Stadt Sachsenheim

Bebauungsplan „Feuerwehr Kirbachtal“

Frühzeitige Beteiligung der Öffentlichkeit gemäß § 3 Abs. 1 BauGB sowie der Behörden und sonstigen Träger öffentlicher Belange gemäß § 4 Abs. 1 BauGB

Stellungnahmen der Träger öffentlicher Belange sowie sonstiger Behörden

Anlage 3: Ergebnisse der verwaltungsinternen Geruchsabschätzung

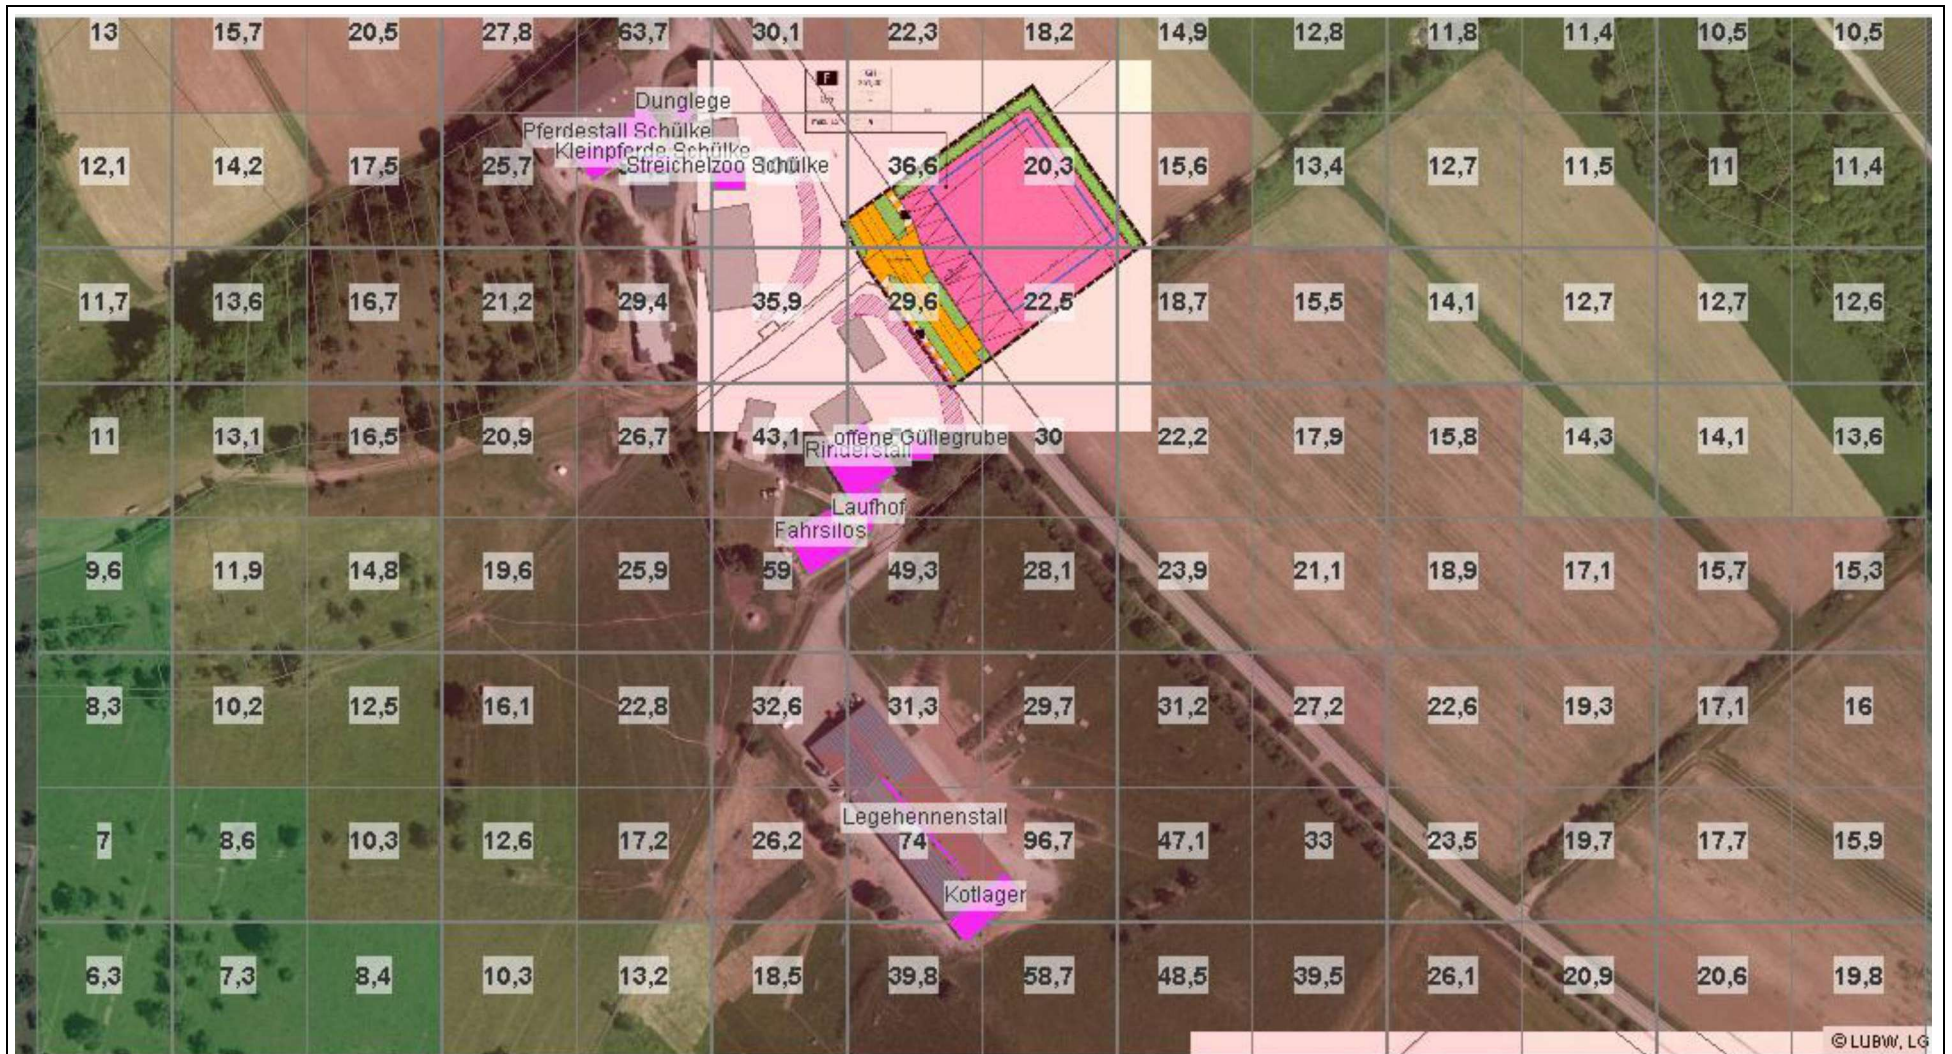
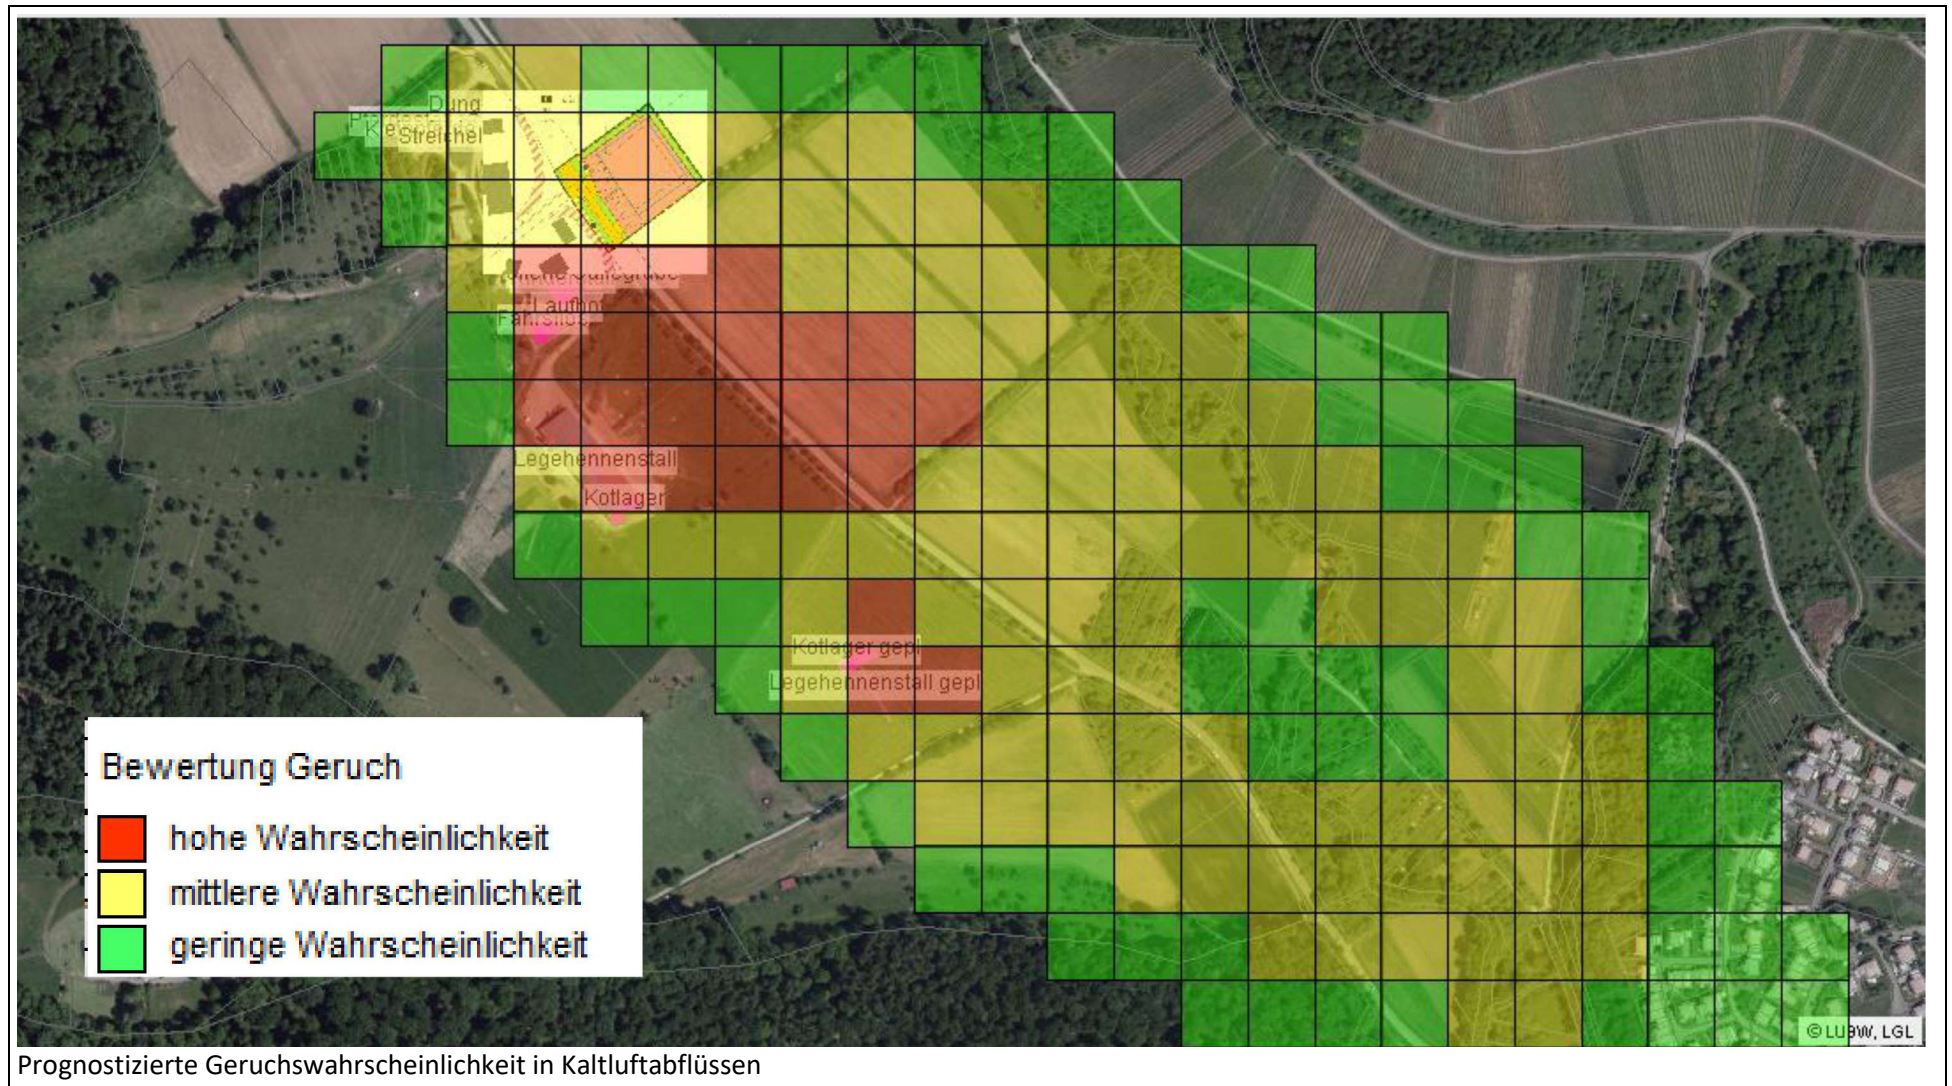
Nach den Ergebnissen der verwaltungsinternen Geruchsabschätzung werden im Bereich der geplanten Bebauungsfläche Geruchsstundenhäufigkeiten von ca. 20,3 % bis ca. 36,6 % prognostiziert (siehe Anlage 3). Diese Werte beinhalten bereits die geplante bauliche Erweiterung der Legehennenhaltung des Biolandbetriebes Kurz um weitere 6.000 Tierplätze. Gemäß Regelungsinhalt der Geruchsimmissionsrichtlinie (GIRL) bzw. den Zweifelsfragen zur GIRL (Stand August 2017), sind für ein Gewerbegebiet mit Wohnnutzung maximal 15 % Geruchsstundenhäufigkeit zumutbar. Im Übergangsbereich zum Außenbereich bzw. bei nicht andauendem Aufenthalt von Personen in einem Gewerbegebiet, können höhere Immissionswerte toleriert werden. Die Höhe der zumutbaren Geruchsimmissionen ist einzelfallabhängig. Der zulässige Immissionswert sollte jedoch nicht formal durch eine reine Verhältnismäßigkeitsbetrachtung von tatsächlicher Aufenthaltszeit zur Gesamtzeit (maximal 45 % Geruchsstundenhäufigkeit bzw. dreifacher Immissionswert für Gewerbegebiete mit Wohnnutzung) gebildet werden.

Die Einschätzung zur Geruchsstundenhäufigkeit wird zur Kenntnis genommen. Gemäß Prognose des RP Stuttgart ist von einer Geruchsstundenhäufigkeit von > 20 % auszugehen. Entgegen der Darlegung ist die geplante Feuerwehr jedoch nicht mit einem „Gewerbegebiet mit Wohnnutzung“ vergleichbar. Weder sind in der Feuerwehr Wohnungen vorgesehen, noch ist mit einem dauernden Aufenthalt von Einsatzkräften zu rechnen. Vor dem Hintergrund sind auch höhere Werte als der genannte Maximalwert von 15 % durchaus als hinnehmbar einzustufen. Die im Zusammenhang der landwirtschaftlichen Hofstellen westlich der L 1110 (Bromberghöfe) bestehenden Wohngebäude weisen deutlich höhere Geruchswahrscheinlichkeiten auf. Die Durchführung eines Geruchsgutachtens wird aus diesem Grund nicht als notwendig erachtet.
